Betreft: Nieuwe motor voor servicedoeleinden

Service-mededeling Afsp 183

AG 2040 - AG 2040/60

GRAMMOFOON

Fig. 1

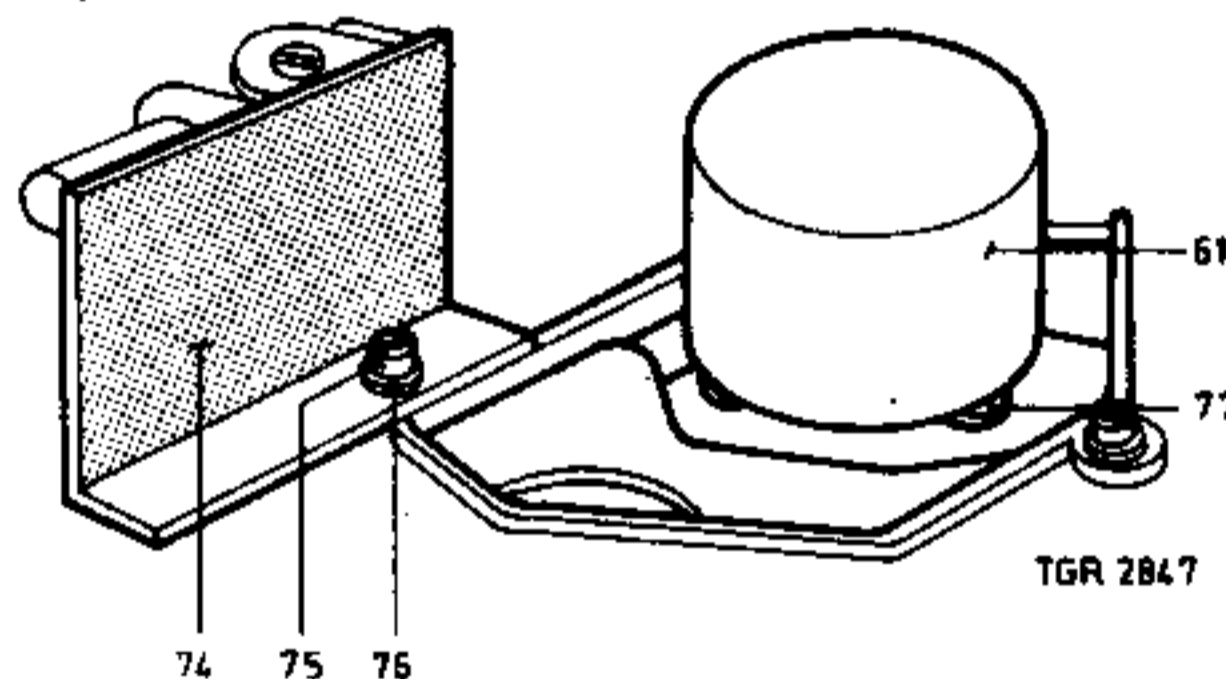
- a. De nieuwe motor pos.61 met afstandsringen pos.77 wordt op dezelfde manier bevestigd als de oude motor (zie fig.1)
- b. De motorregelprint pos.74 wordt met de reeds aanwezige schroef pos.75 en sluitring pos.76 aan de montageplaat bevestigd.

Fig. 2

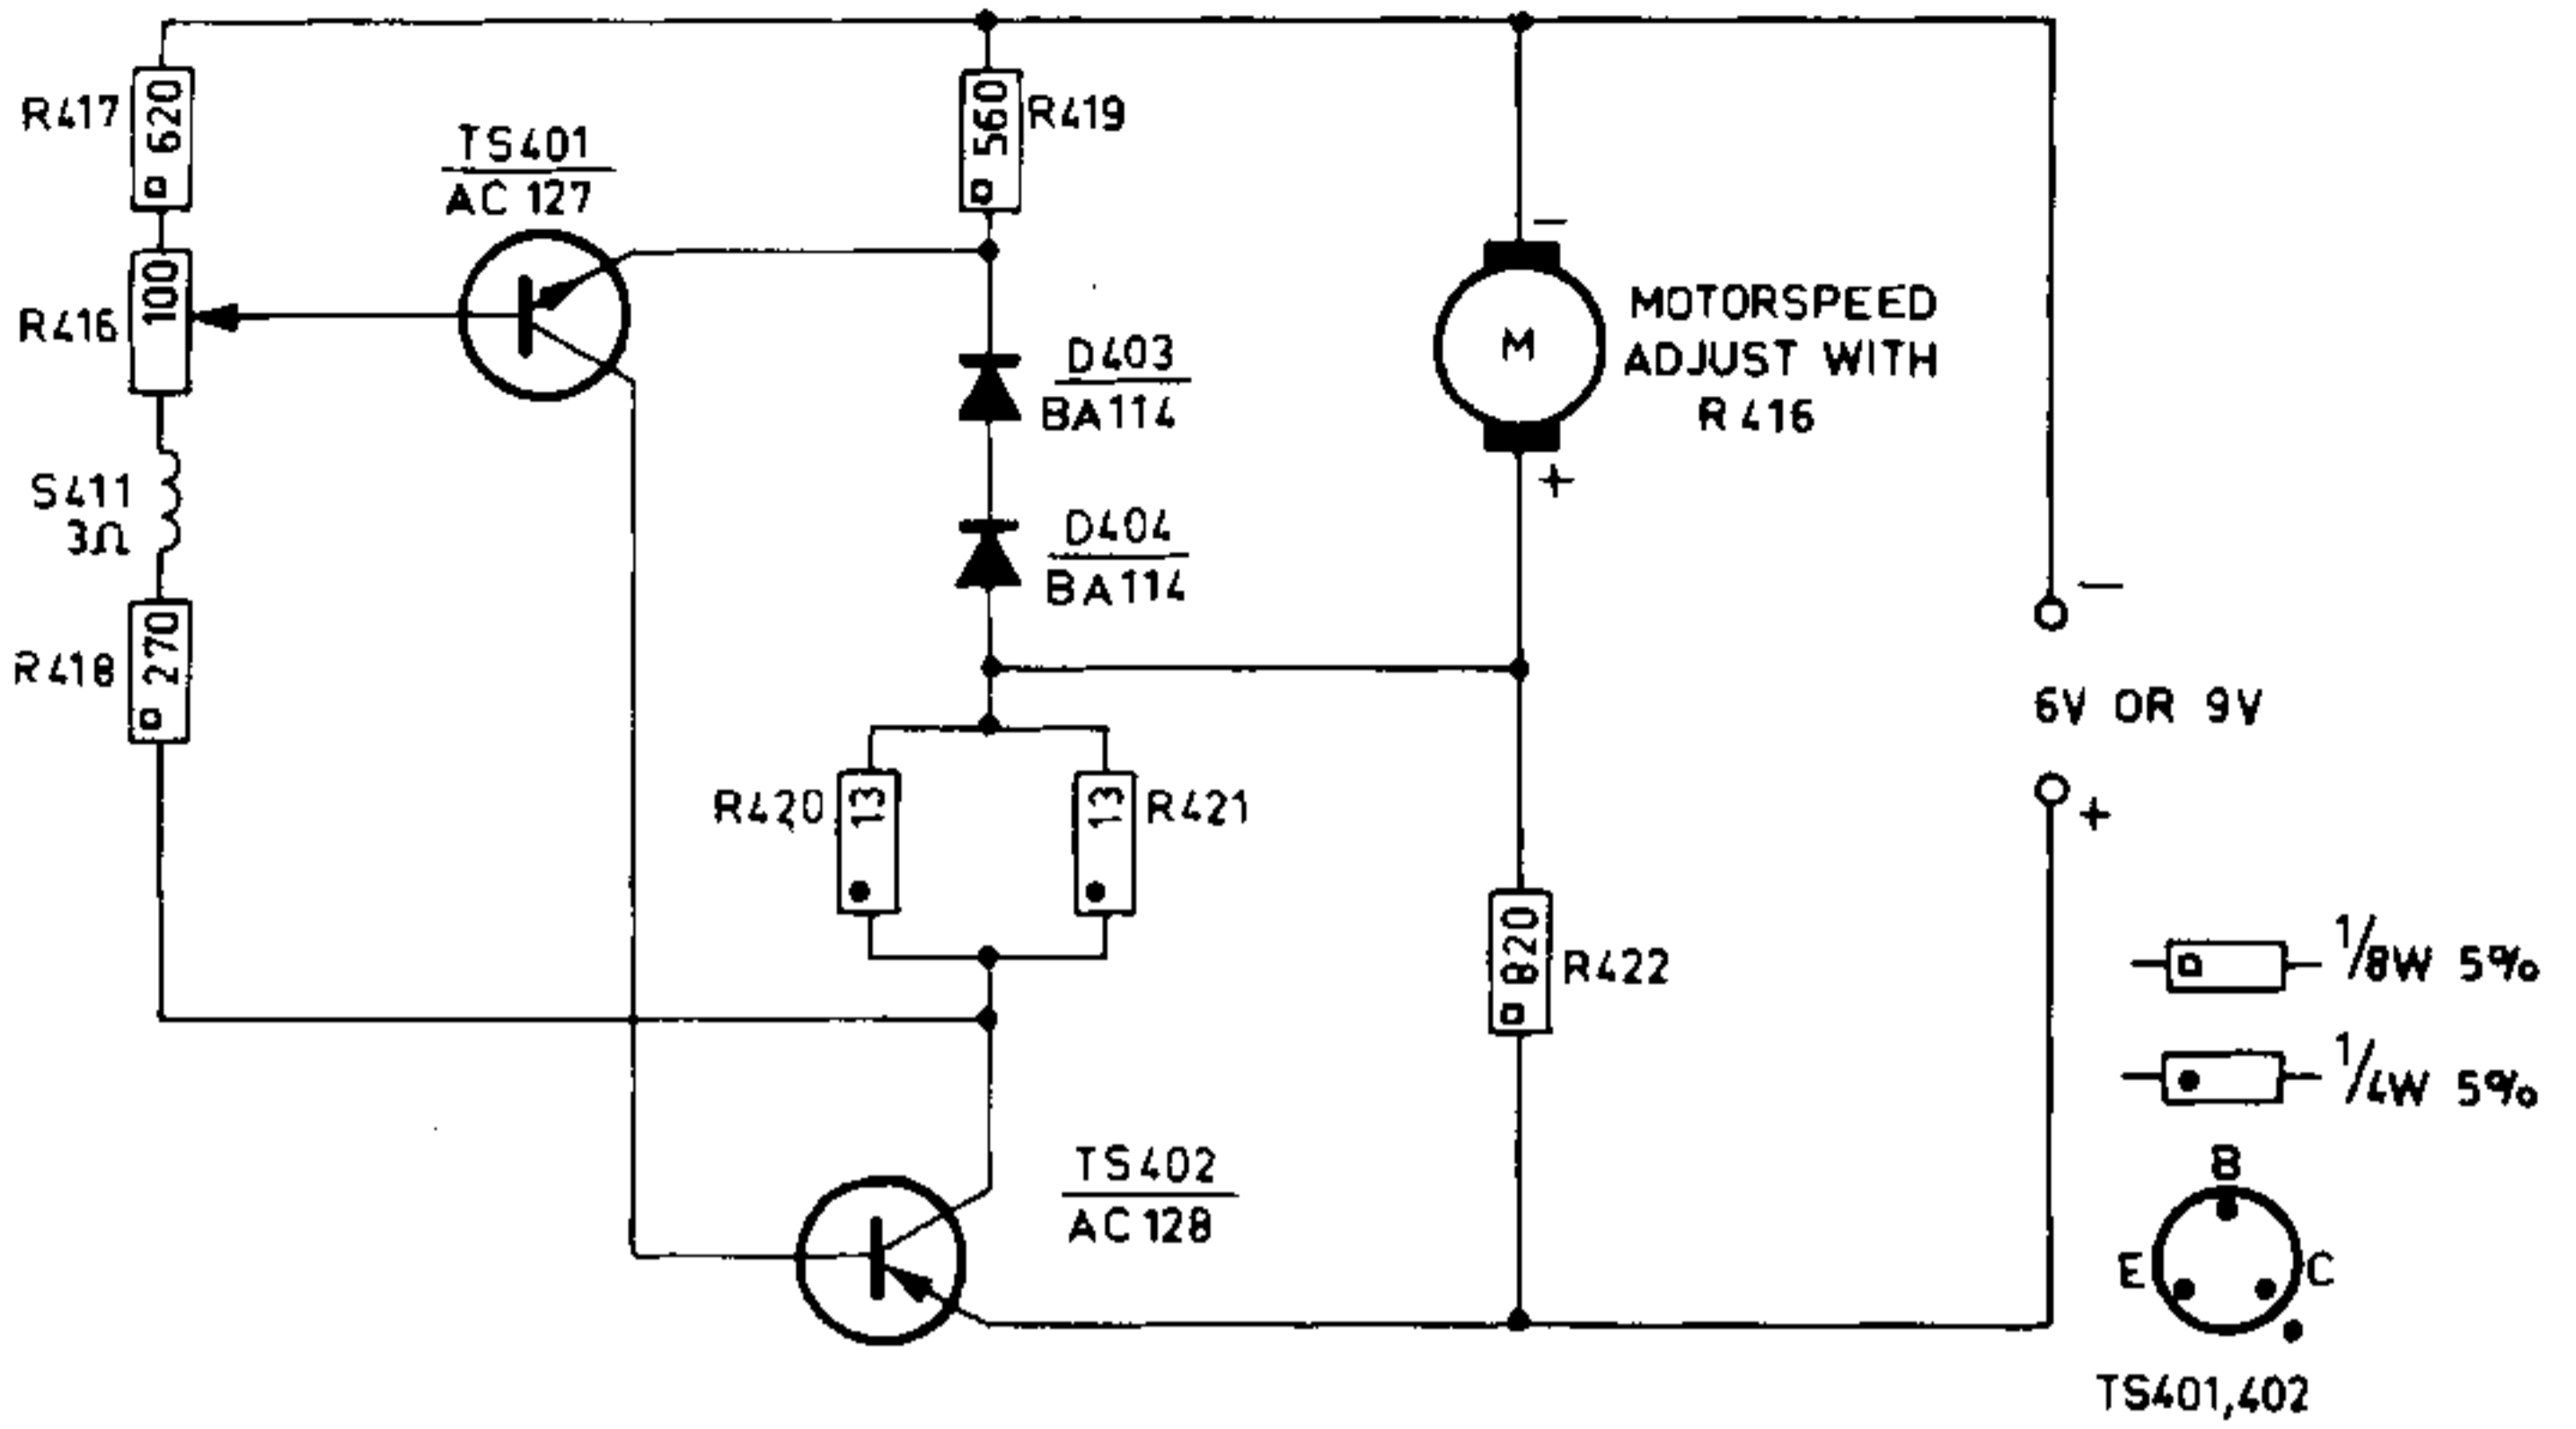
Voor principe- en montageschema zie fig.2 en 3.

- a. Indien er nog een condensator (3,2 uF - 40 V) met beugel via de motor is aangesloten, dan kan deze vervallen.
- b. Na vervanging van de oude motoren door de nieuwe met motorregelprint moeten de toerentallen m.b.v. R416 en een stroboskoopschijf afgeregeld worden (zie fig.2 en 3).
